大洗研究所原子力事業者防災業務計画の修正（案）について

大洗研究所原子力事業者防災業務計画（修正）新旧対照表

別図-1(2) 機構の原子力防災体制及び機構対策本部組織

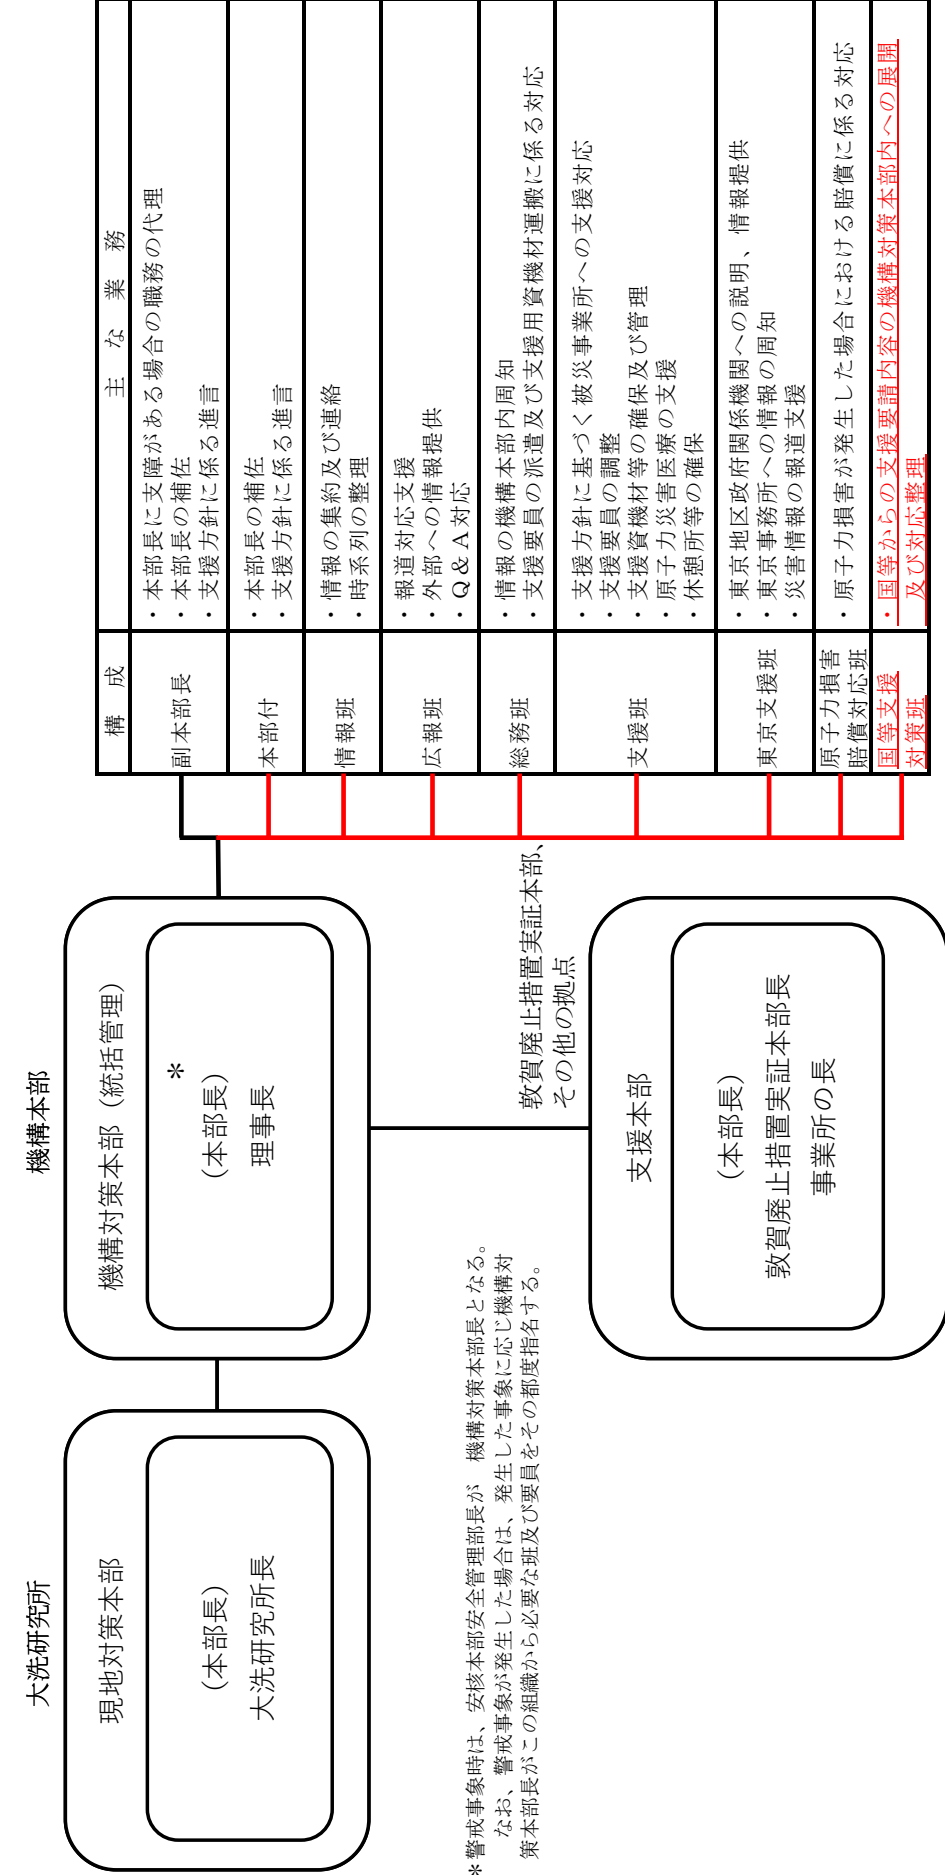
「別図-1(1) 機構の原子力防災体制及び機構対策本部組織」について、機構対策本部の組織に武力攻撃時等による災害発生時の指定公共機関としての対応体制を明確化するため、国等支援対策班を追加する。

機構対策本部の体制の見直し  
記載の適正化による見直し
